関原発第278号  
令和3年 7月29日

美浜発電所1号発電用原子炉施設  
廃止措置計画変更認可申請書

#### 四 変更に係る事項

#### 五 変更の理由

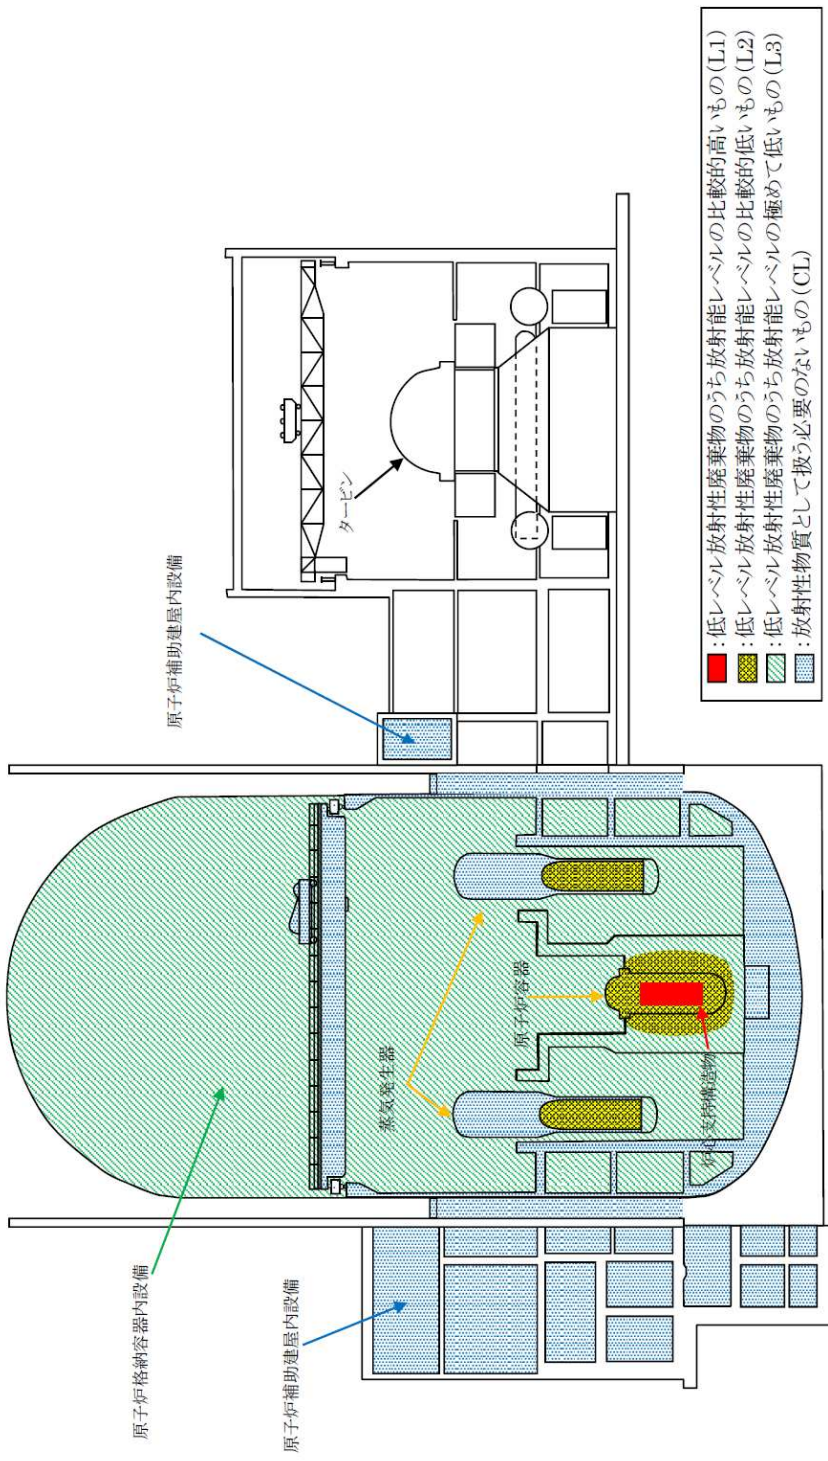
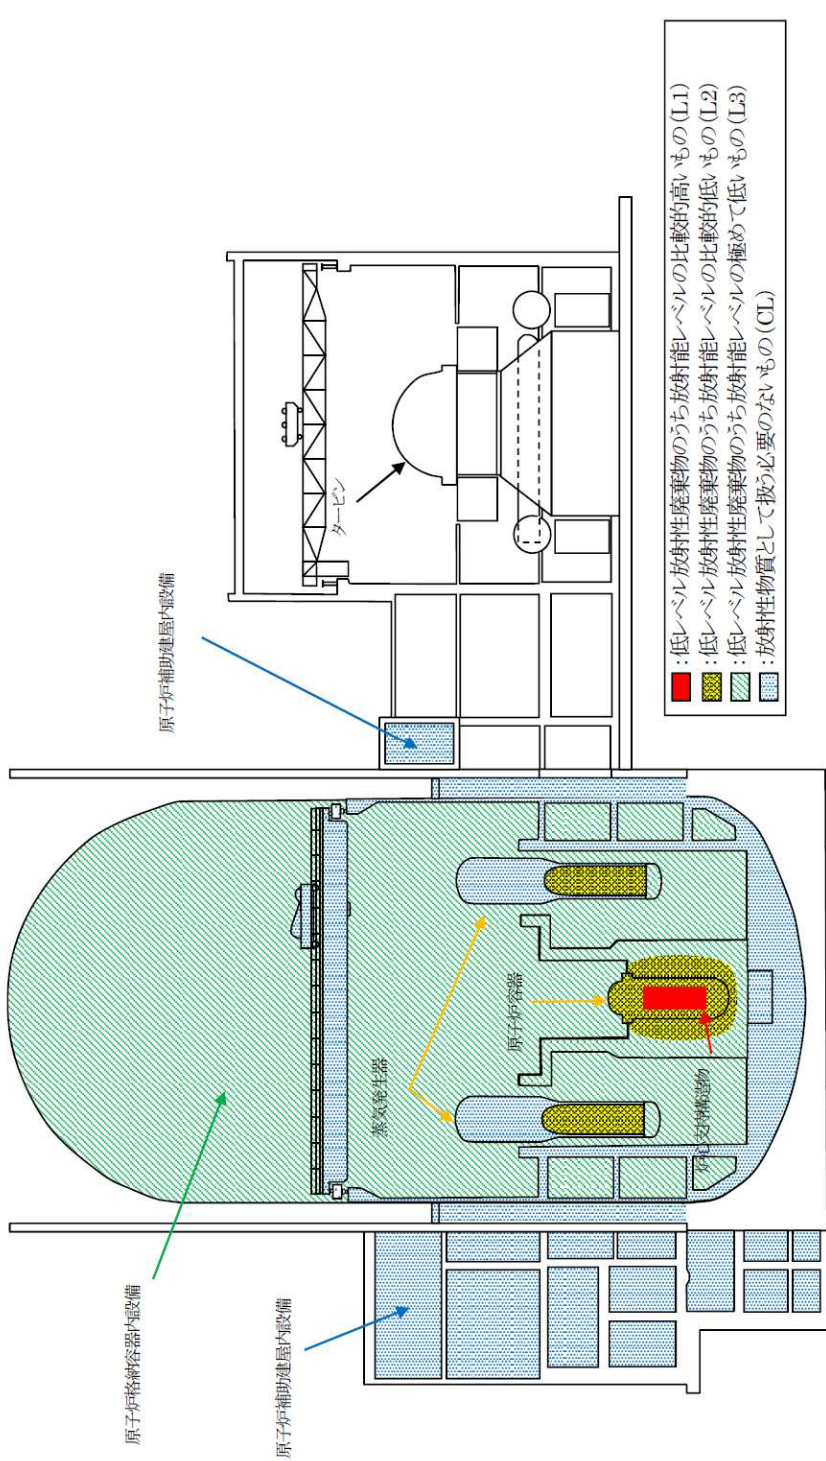
| 変更前  | 変更後   | 備考   |
|--|---|--|
| <p><u>(2) 二次的な汚染の評価</u></p> <p><u>二次的な汚染については、系統除染を実施する主要系統を中心に、機器・配管、壁、床等の代表箇所から採取した試料の放射能濃度又は表面汚染密度（以下「放射能濃度等」という。）を測定するとともに、機器・配管等の表面から放射線量率の測定を行うことにより、機器・配管等に付着した放射能濃度等を評価する。</u></p> <p><u>以上で評価する核種別の放射能濃度等及び物量から、二次的な汚染による汚染分布及び放射能レベル区分別の物量を評価する。</u></p>         | <p><u>2.2 二次的な汚染の評価</u></p> <p><u>2.2.1 二次的な汚染の評価方法</u></p> <p><u>二次的な汚染については、機器・配管等の表面の放射線量率から、内表面に付着している主要な汚染核種である Co-60 の表面汚染密度を求め、機器・配管等の内表面積を乗じて、Co-60 の放射能を評価する。その他の核種については、Co-60 との核種組成比法や平均放射能度法を用いて機器・配管等に付着した放射能を評価する。</u></p> <p><u>二次的な汚染の評価方法の手順を第 3 図に示す。</u></p> | <p>・第 2 段階以降の廃止措置計画の具体化に伴う変更</p>                       |
